Dodatek č. 2

Smluvní strany tímto prohlašují, že dne 9.4.2020 uzavřely smlouvu o dílo, jejímž předmětem je provedení stavebních prací na veřejné zakázce s názvem: „**111/12519 Kácov, most ev.č. 12519-1**“ (dál jen „**Smlouva o dílo**“). Na základě dohody smluvních stran a ve vazbě na čl. 15. odst. 14. Smlouvy o dílo, uzavírají smluvní strany tento dodatek č. 2 ke Smlouvě o dílo (dále jen „**Dodatek č. 2**“).

Změnový list

Na stavebním objektu SO 902 Zabezpečení příjezdu do staveniště došlo během realizace Stavby k několika dílčím změnám.

SO 902

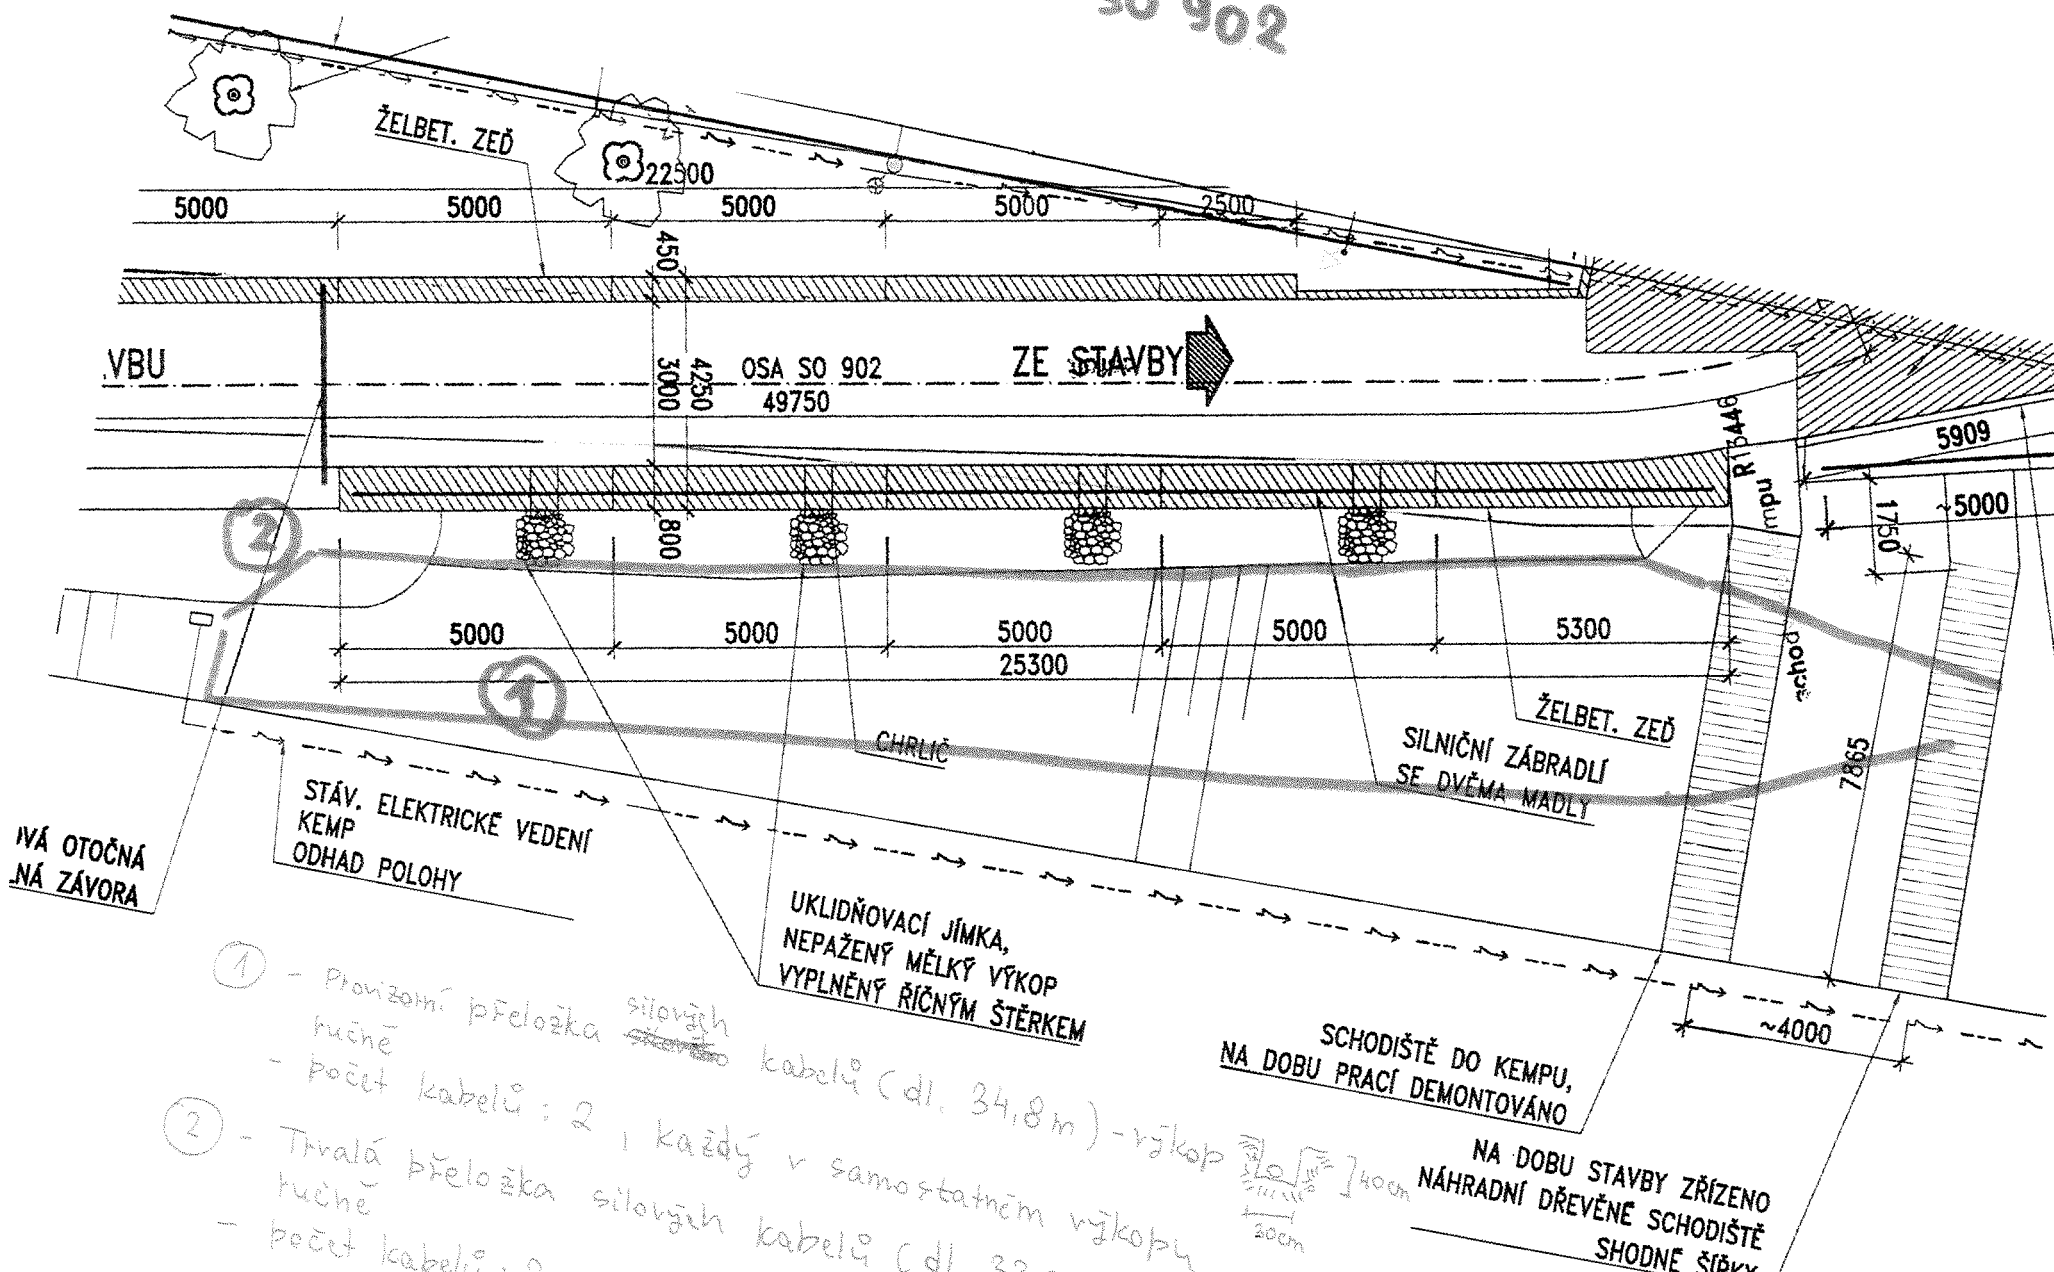
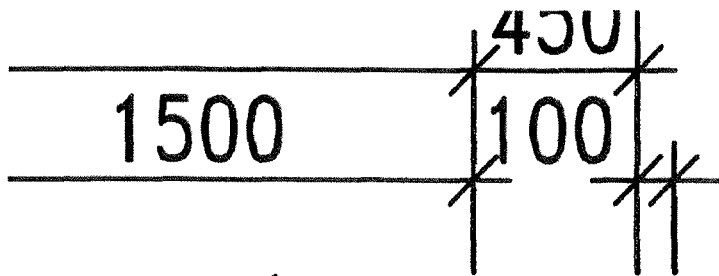
Před zahájením prací na SO 901 bylo zjištěno, že souběžně se stávajícím rušeným sjezdem se na bermě nachází podzemní silové vedení (2x kabel). Toto vedení nebylo uvedeno v žádném z vyjádření správců sítí. Zhotovitel provedl provizorní vymístění tohoto vedení po dobu realizace nového sjezdu podle příloženého schématu. Vedení bylo uloženo do dvou výkopů hloubky 40 cm a šířky 30 cm. Po dokončení prací bude vedení umístěno podél levé opěrné zdi SO 902 do společného výkopu hloubky 50 cm a šířky 30 cm. Součástí prací na vymístění kabelů bylo zajištění revizí a odborného dohledu. Tato změna se týká položek č. 13273.N, 17411.N, 29522.N a 742Z24R.N.

- ① - Provizorní přeložka silových kabeľ (dl. 34,8 m) - výkop 40cm
 - počet kabeľ: 2, každý v samostatném výkopu
- ② - Trvalá přeložka silových kabeľ (dl. 32 m)
 - počet kabeľ: 2

V případě kolize sítě s nově navrženými konstrukcemi požadujeme provést vymístění, resp. přeložku zmíněného kabelu. Nová poloha kabelu bude dohodnuta s jeho správcem. Doporučujeme umístit kabel podél opěrné zdi SO 902 avšak mimo půdorysnou polohu vývaříšť pod chrličí.

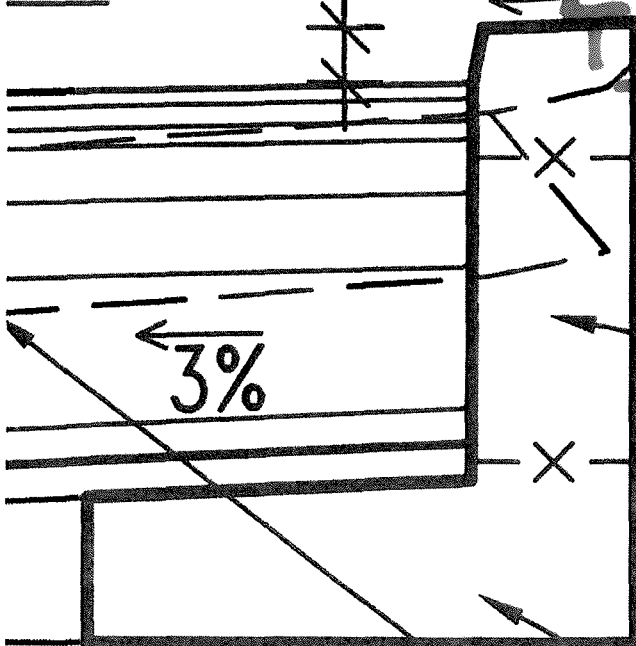
Zároveň byl technickým dozorem vznesen požadavek na dořešení detailu zabraňujícímu hromadění nečistot z přilehlého svahu na přístupové komunikaci. Zhotovitel navrhl osazení úhelníku z nerezového plechu o rozměrem 120 mm a 50 mm, kotveného chemickou kotvou do římsy opěrné stěny. Změna spočívající v doplnění zámečnických prvků se týká položek č. 261913.N, 285392.N a 936501.

Plech A4 nerez $\begin{matrix} \uparrow 120\text{mm} \\ \downarrow 50\text{mm} \end{matrix}$

Kotvený do římsy
a 500mm chemickými
kotrami

tl. plechu: 2mm
celková délka: 22,90m

Plech A4 nerez $\begin{matrix} \uparrow 100 \\ \downarrow 50 \end{matrix}$ tl. 2mm
Kotvený do dřívku a 500mm
chemickými kotrami
Celková délka: 22,90m
